**DEPARTEMENT DE L'OISE1**  
**PARC EOLIEN DU BEL HERAULT**  
**ENQUETE PUBLIQUE ICPE**

**DEMANDE D'AUTORISATION ENVIRONNEMENTALE**

**PROCES VERBAL DE SYNTHESE**  
**Annexes des Courriels**  
**Document 3/4**

**Dans cette annexe n°1, la société Parc Eolien Oise 1 reprend le courrier de Mme Leurent, de l'association Eolienne 60, et répond au fil de ce courrier, à l'ensemble des interrogations (réponses en couleur verte).**

Doc 7 - DREAL, Méthodologie Saturation, 26/05/2021, p 5 à 8, indices d'Occupation des Horizons, d'Espace de Respiration, de densité

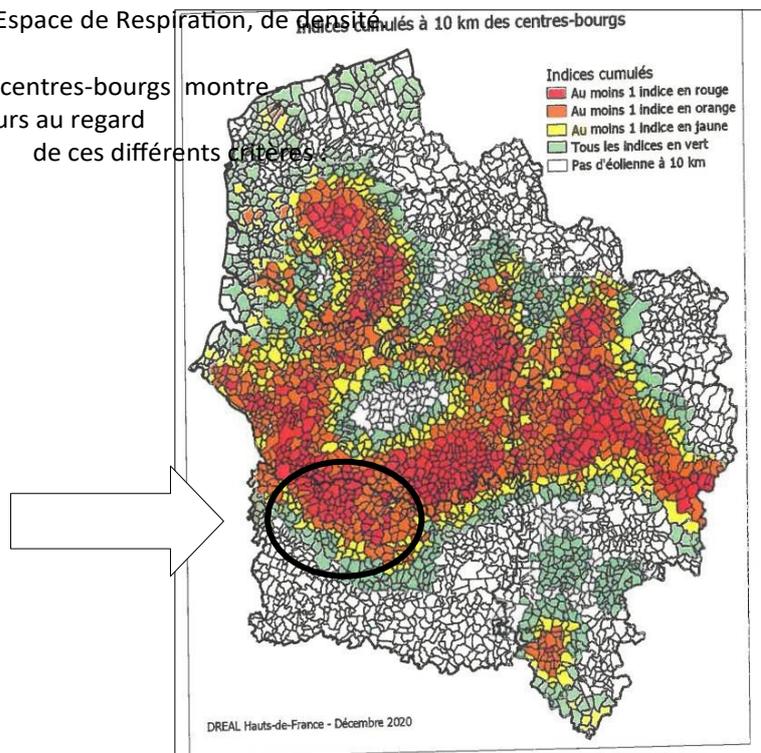
La carte des indices cumulés à 10 km des centres-bourgs montre clairement la saturation en cours au regard de ces différents critères

Toutes les cartes disponibles montrent que notre secteur est désormais considéré comme saturé et encombré d'installations éoliennes par les services instructeurs eux-mêmes (DREAL, MRAe).

-Est-il raisonnable de poursuivre des implantations à marche forcée sur un territoire déjà considéré comme « saturé » et ayant largement rempli et dépassé localement les objectifs fixés par la PPE en assumant près de 30 % de la production nationale ?

Concernant les thématiques de saturation, le lecteur est invité à la lecture de la réponse à l'observation n°1 du registre dématérialisé, partie « Saturation et nouvelles autorisations ».

**ANNEXE N°2** : Schéma de représentation du démantèlement partiel du système de raccordement au réseau : Retrait des câbles dans un rayon de 10 m autour des aérogénérateurs et des postes de livraison

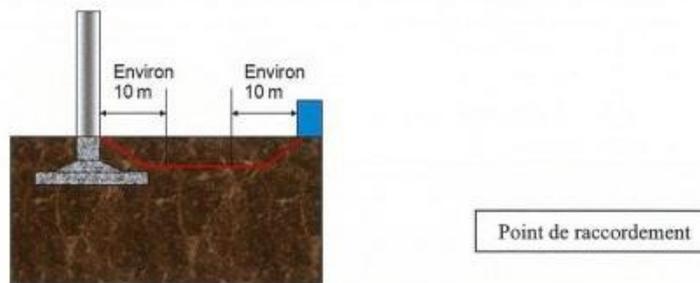
On peut supposer par conséquent dès à présent que les socles des éoliennes du projet et une partie des câbles resteront pour toujours dans nos champs cultivables, participant à cette artificialisation :

Le retrait des câbles n'est prévu que dans un rayon de 10 m « environ » autour des mâts et postes de livraison.
